リサイクル燃料備蓄センター
使用済燃料貯蔵事業変更許可申請

標準応答スペクトルを考慮した評価について

令和 4 年 4 月 2 5 日
リサイクル燃料貯蔵株式会社

コメントリスト

継続時間及び振幅包絡線の経時変化

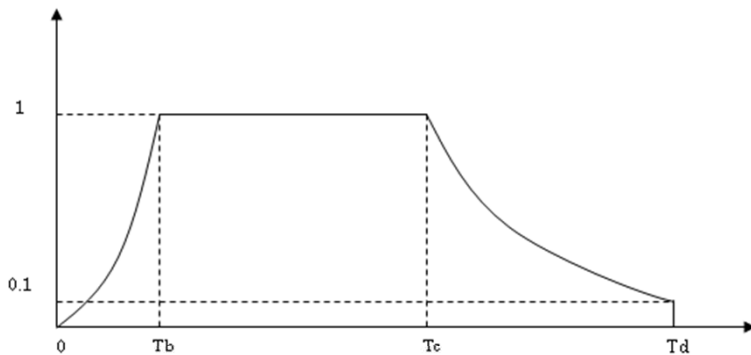
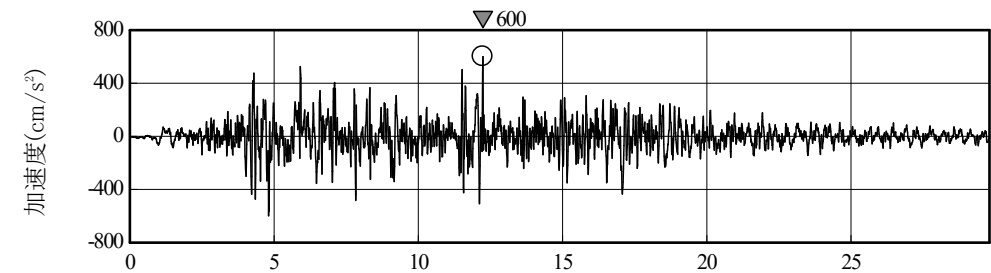
番号	項目	指摘日	コメント内容
1	地震	2022年 2月4日	一様乱数位相を用いた模擬地震波の作成について、継続時間の保守性の観点から地震規模Mの設定を見直し再度提示すること。
2	地震	2022年 2月4日	一様乱数位相を用いた模擬地震波と実観測記録の位相を用いた模擬地震波を比較し、一様乱数位相を用いた模擬地震波を採用している根拠を説明すること。

地震規模(M)、等価震源距離(X_{eq})については、M 7.0、 $X_{eq}=10\text{km}$ とする。
